Geoptimaliseerde spanrol 531 0564 30

1.4i 16V (AFH)

531 0564 30

Fig. 1: 531 0564 30 (vooraanzicht)

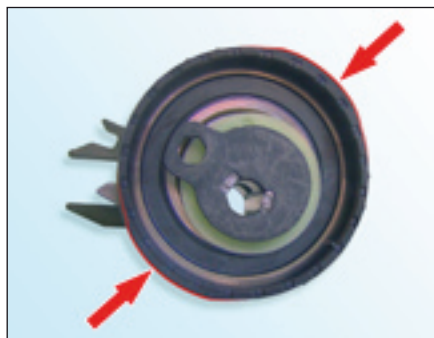
Spanrol **531 0564 30** (sinus-pulley) is een geluidsoptimaliseerde spanrol, die speciaal voor de bovengenoemde toepassingen is ontwikkeld.

De rode markeringen (Fig. 1 en Fig. 2, pijlen) duiden de kenmerken aan.

Het afwijkend gevormde loopvlak is **geen** productiefout!

Fig. 2: 531 0564 30 (zijaanzicht)

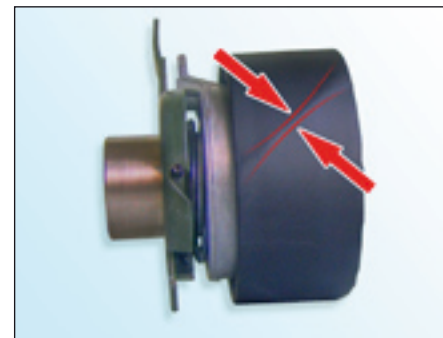
Het loopvlak van de spanrol heeft diagonale verhogingen (Fig. 2).
